改善箇所説明図

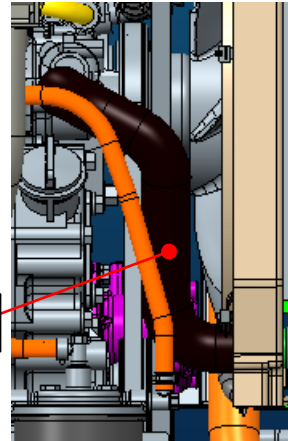
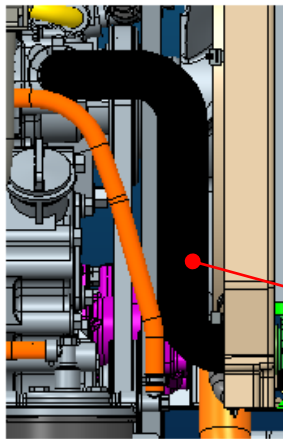
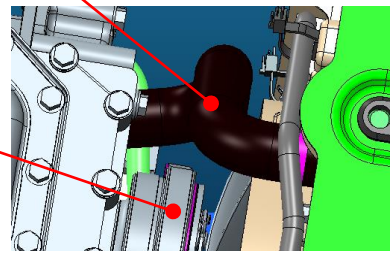
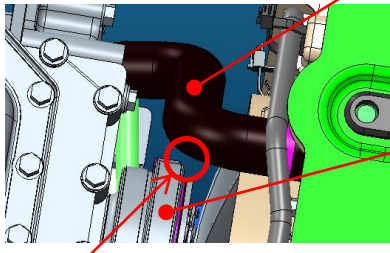
不具合発生箇所

不具合発生箇所

農耕用トラクタの冷却水ホースにおいて、コンプレッサーのベルトとの隙間が不適切なため、ベルトが伸びると冷却水ホースとベルトが干渉するものがある。そのため、そのままの状態で使用を続けると、冷却水ホースが損傷し、冷却水が漏れるおそれがある。

全車両、冷却水ホースを対策品に交換する。なお、コンプレッサーベルトが損傷している場合は、当該ベルトを新品に交換する。

ホースの形状で識別可。
